SERVICE-INFO

Замяна на ролката за ремък на генератор 535 0117 10 с механизъм за свободен ход на генератор 535 0105 10

Производител: Dacia, Renault

Снимка 3: Изглед на смяната

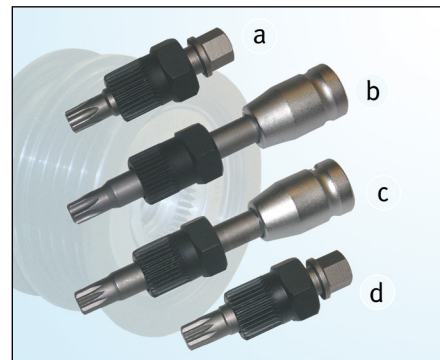
Ремъчната ролка за генератор **535 0117 10** (Фигура 1) вече не се предлага и е заменена с механизъм за свободен ход на генератор **535 0105 10** (Фигура 2).

1. Разхлабете обтегача и свалете V-образния клиновиден ремък
2. Проверете всички компоненти за задвижване на ремъка – сменете повредените компоненти
3. Свалете оригиналната ролка за ремъка от генератора (виж **снимка 3**)
4. Монтирайте механизъм за свободен ход на генератор **535 0105 10** със съответния специализиран инструмент (виж **снимка 4**)
5. Монтирайте капачката за уплътнение на механизма за свободен ход на генератор – **убедете се, че тя ляга правилно и приляга плътно!**
6. Монтирайте V-образния клиновиден ремък
